Contestatie PUZS1 PMB Subsemnatul [redacted] rezident in [redacted] va voi semnala cateva observatii la PUZ-ul coordinator al Sectorului 1, faza – consultarea populatiei, conform Art. 60 din Legea 350/2001 actualizata in 2017. 1. Documentația prezentată nu conține Regulamentul Local de Urbanism, care ar trebui elaborat in baza prevederilor Regulamentului General de Urbanism aferent PUG al Municipiului București. In absența acestuia, orice analiză serioasă a PUZ nu este posibilă și publicul interesat nu se poate considera drept informat asupra proiectului propus. Spre exemplu, nu sunt definite nici zonele menționate în plan și nici subzonele acestora. Vă solicităm completarea documentației prin includerea Regulamentul Local de Urbanism, urmată de acordarea unui termen suplimentar de 30 de zile pentru transmiterea observațiilor de către cetățenii interesați. 2. Nu se prezintă studiile de fundamentare și de impact pentru necesitatea modificărilor unor zone din categoria L în categoria M, și nu se precizează tipul de subzonă acolo unde s-au făcut aceste modificări. Vă solicităm completarea documentației prin includerea studiilor de fundamentare și de impact, urmată de acordarea unui te

Situație existentă, conform PUG

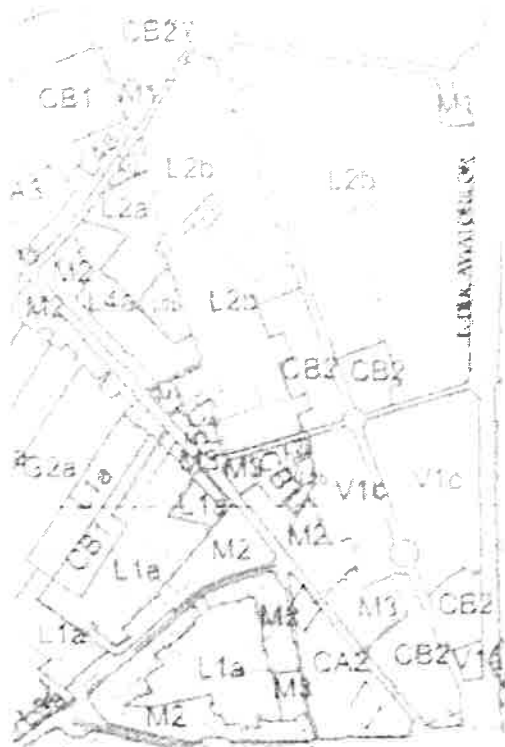
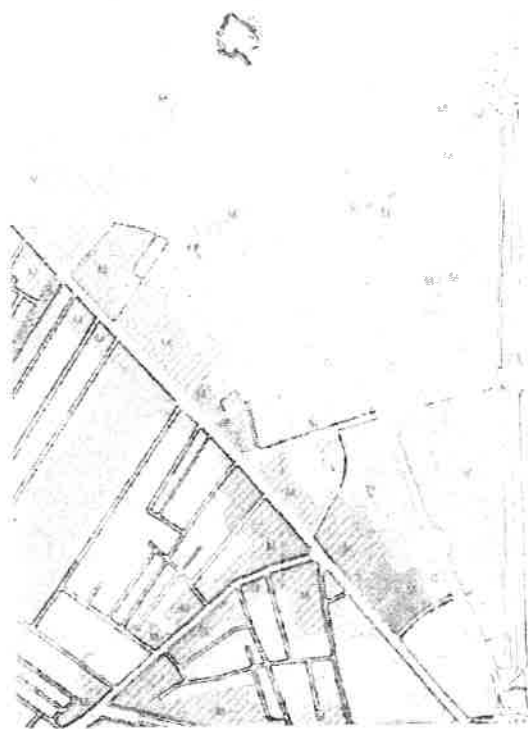
2. Nu se prezintă studiile de fundamentare și de impact pentru necesitatea modificărilor unor zone din categoria L în categoria M, și nu se precizează tipul de subzonă acolo unde s-au făcut aceste modificări. Vă solicităm completarea documentației prin includerea studiilor de fundamentare și de impact, urmată de acordarea unui termen suplimentar de 30 de zile pentru transmiterea observațiilor de către cetățenii interesați.
